## **Bebauungsplan**

"Freiflächen-Photovoltaikanlage Sandberg Illerberg"

**Abwägung der Stellungnahmen im Rahmen der Öffentlichkeitsbeteiligung und der Beteiligung der Behörden und sonstigen Träger öffentlicher Belange**

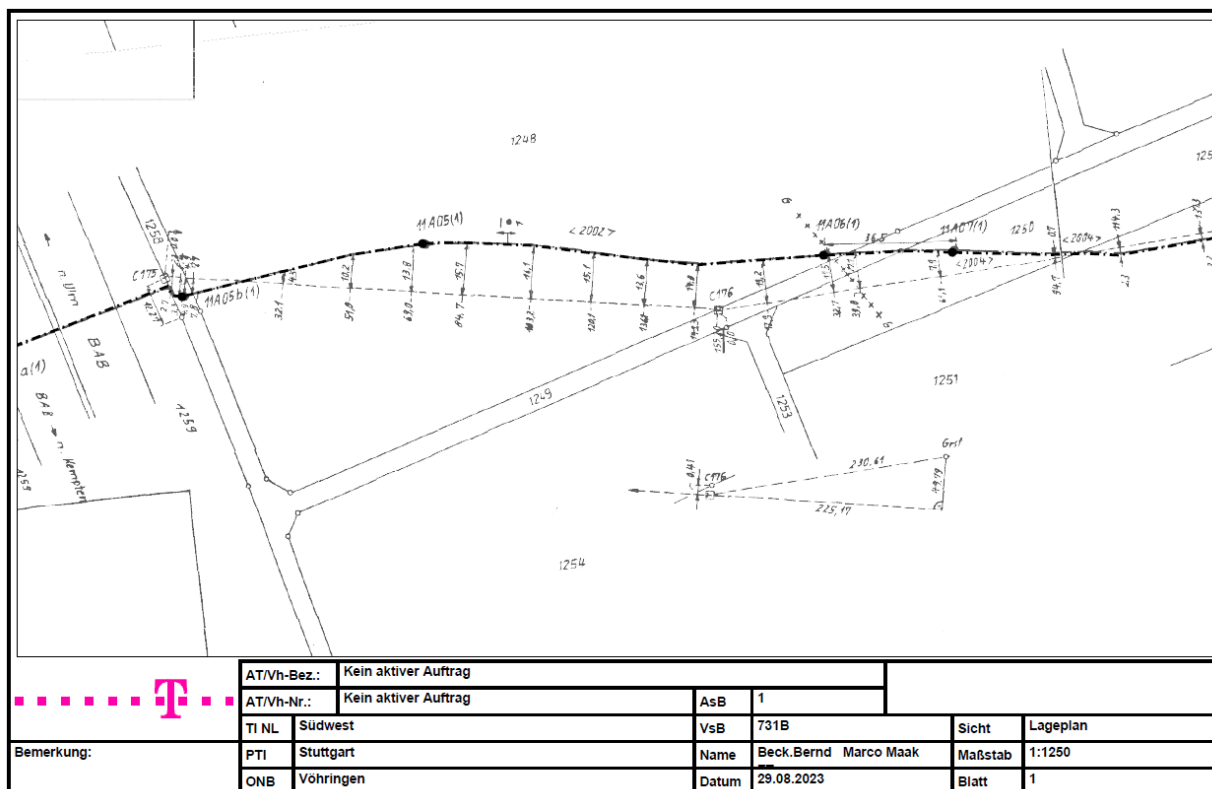
In die Planzeichnung sind die 40 m – Anbauverbotszone sowie die 100 m – Anbaubeschränkungszone an der BAB 7 einzuzeichnen und in der Legende sind diese Zonen mit Verweis auf § 9 FStrG und die Bezeichnung an der Bundesautobahn zu ergänzen. Zur Abstandsmessung möchten wir darauf verweisen, dass das Abstandsmaß der Zonen des § 9 FStrG auch an Anschlussstellenästen, an Ein- und Ausfädelungstreifen sowie Rampen und gegenüber der Zu- und Abfahrten sowie bei Raststätten/-plätzen (äußere Fahrbahnkante der Durchfahrtsgasse, die die BAB verbindet) gilt.

Die übersandte Stellungnahme zu den Blendwirkungen ist nicht auskömmlich. Das geplante Vorhaben wird im Rahmen des Verfahrens hinsichtlich der Vereinbarkeit mit den fernstraßenrechtlichen Belangen nach § 9 Abs. 3 FStrG geprüft. Im Rahmen der Prüfung, ob eine bauliche Anlage gemäß § 9 Abs. 3 FStrG zu versagen ist, weil dies insbesondere wegen der Sicherheit oder Leichtigkeit des Verkehrs nötig ist, ist eine abstrakte Gefährdungsbeurteilung vorzunehmen.

Bäume/Sträucher können in belaubtem Zustand zwar eine Blendung verhindern, aber nicht das ganze Jahr über. Daher sehe ich einen Blendschutzzaun als erforderlich, um die ganzjährige Blendung auszuschließen.

- Die Photovoltaikanlagen sind so zu errichten, dass Blendwirkungen jeglicher Art auf die angrenzende BAB 7 ausgeschlossen werden. Dies kann beispielsweise durch die Installation eines Blendschutzzaunes oder einer entsprechenden Ausrichtung der Module erreicht werden. Bei der Blendwirkung genügt dabei bereits die erkennbare Möglichkeit, dass eine Beeinträchtigung der Sicherheit und Leichtigkeit des Verkehrs eintritt.

Die Stellungnahme zur Blendwirkung kommt hinsichtlich der Auswirkungen auf die BAB A7 zu dem Ergebnis, dass Blendwirkungen auf die A7 Richtung Süd/Westen, durch die höhere Lage, des rel. großen Abstands zur Autobahn und die zusätzlich im Bebauungsplan geplante 2,5 m breite Pflichtbegrünung durch eine Strauchhecke nahezu auszuschließen sind. Angrenzend an die A7 unmittelbar im Westen ist die PV-Freiflächenanlage nur schwer einzusehen, die PV-Anlage befindet sich ca. 4,0 m höher (Geländeunterschied+Aufständigung) als die Autobahn.

Eine eventuell auftretende, kurzzeitige Blendung in Richtung der Autobahn (Süden) kann bei fehlender Bepflanzung der Strauchhecke, durch einen Sichtschutzzaun auch im Nachhinein noch vermieden werden, wird aktuell aber durch den Gutachter nicht als Notwendigkeit angesehen.

Aufgrund dessen, dass die geplante PV-Anlage von Süden kommend über die A7, auf einer Länge von rund 100 m eingesehen werden kann, sowie dass von Seiten des Blendgutachters eine Blendung der Autofahrer in diesem Bereich nicht gänzlich ausgeschlossen werden, kann wird im Bebauungsplan für diesen Bereich ein Blendschutzzaun festgesetzt. Der Blendschutz wird dabei an die ohnehin notwendige Einfriedung angebracht. Eine Blendung der Autofahrer in Richtung Westen kann aufgrund der Höhenlage des Geländes ausgeschlossen werden, so dass hier kein Sichtschutzzaun notwendig ist.
